Von: Charel Gleis <Charel.Gleis@mev.etat.lu>  
Gesendet: Mittwoch, 28. Februar 2024 10:35  
An: Rainer Kloeppner  
Cc: 'Guy FEIDT (gf@stones.lu)'; 'Jean-Louis SCHILTZ (jeanlouis.schiltz@schiltz.lu)'; Maxime Hengen; Ruediger Philipps; Yvonne Antony; Philippe Peters; Carmen Weisgerber; Carlo Hippe; Fabienne Gass; Joël Pompei; Jeannot Jacobs; Marc Schmit; luc.friedrich@mersch.lu; CONTACT Joel MEYERS  
Betreff: RE: 240123-Protokoll EIE FEIDT BROUCH MECB  
Anlagen: 240123-Protokoll EIE FEIDT BROUCH MECB\_Rückmeldung.pdf

Suite à la réception de votre rapport « ENECO-240130FEID2001\_EIE Grundwasser.docx » veuillez trouver ci-dessous notre avis par rapport aux différents points soulevés :

<b>Projekt:</b>	Carrières Feidt S.A. - EIE Ergänzung Standorterweiterung Brouch			
<b>Ort:</b>	Ministère de l'Environnement, du Climat et de la Biodiversité (MECB)			
<b>Datum:</b>	23/01/2024 09:00 Uhr			
<b>Versanddatum:</b>	31/01/2024			
<b>Firma/Gesellschaft</b>	<b>Name</b>	<b>Anwesend</b>	<b>Verteiler</b>	<b>Fax / e-mail</b>
Ministère de l'Environnement, du Climat et de la Biodiversité (MECB) – Directeur des EIE Coordination et affaires general (Conseiller du gouvernement)	Herr Philippe PETERS	<inpu

# Trübungsmessungen in der Quelle Sulgen

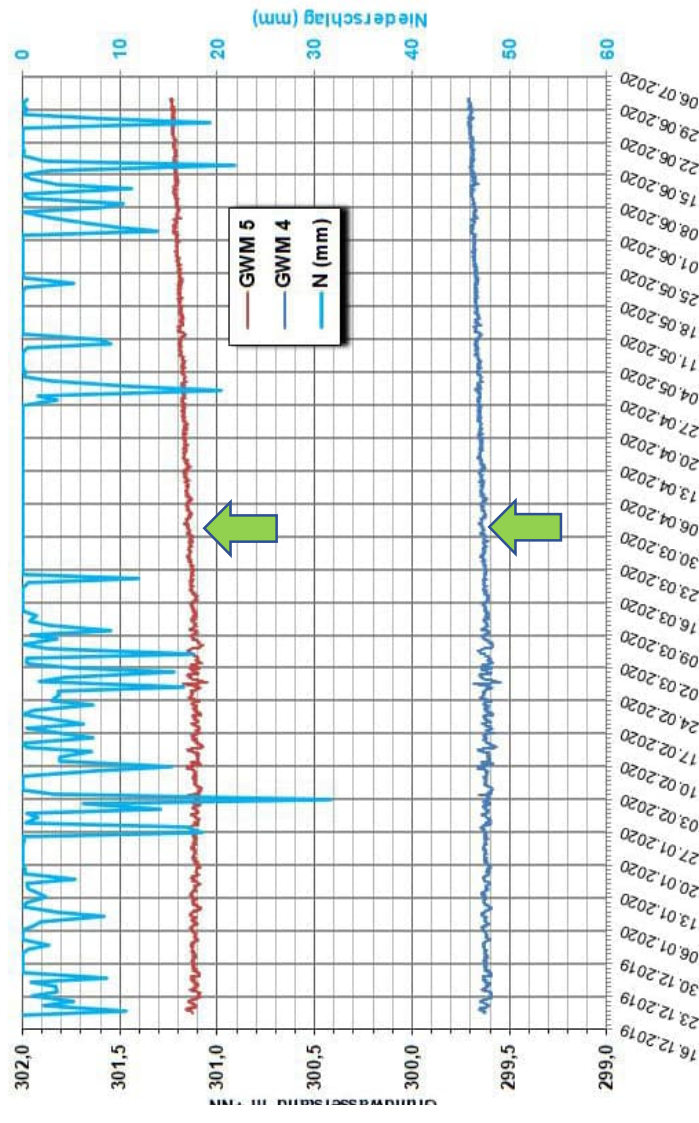
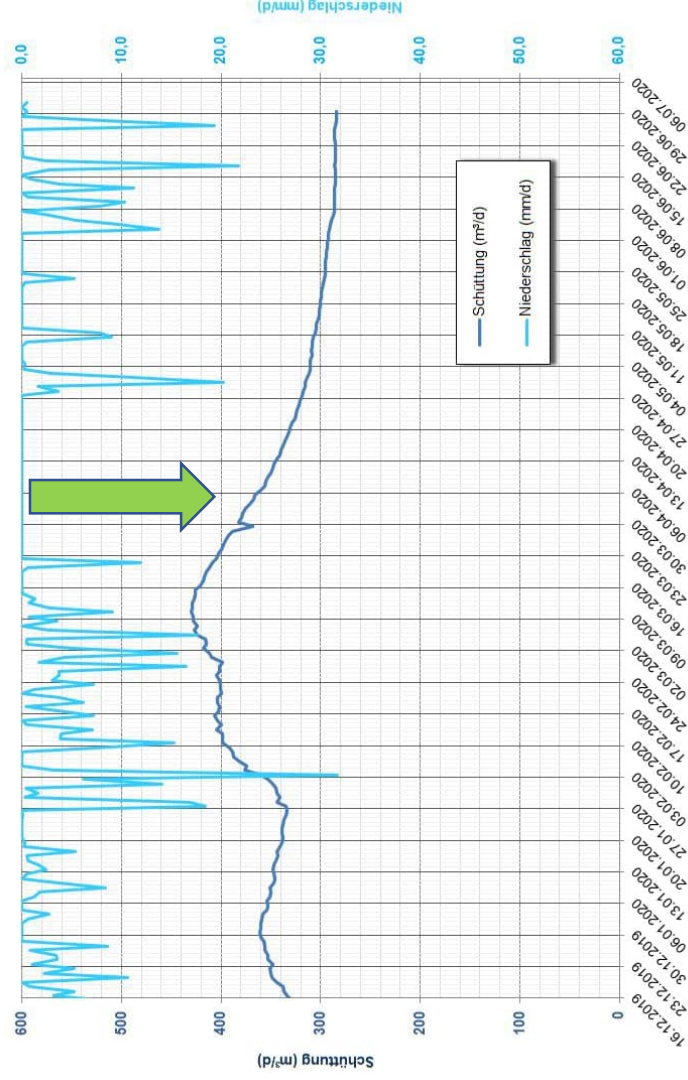
- Position ENECO : Le rapport susmentionné indique que la turbidité dans la source Sulgen est demeurée constante tout au long de la période de surveillance, y compris pendant les opérations de forage (GWM 4 et GWM 5) au cours desquelles de l'eau a été injectée. Ceci confirme l'absence de connexion hydrogéologique entre l'extension et la source Sulgen.

L'absence de perturbation des eaux de la source pendant les travaux de forage est une confirmation du pouvoir de filtration de l'aquifère. Mais cet argument ne peut en aucun cas être utilisé comme une confirmation que les forages sont en dehors de la zone d'alimentation de la source ou que le bloc C est un bloc isolé.
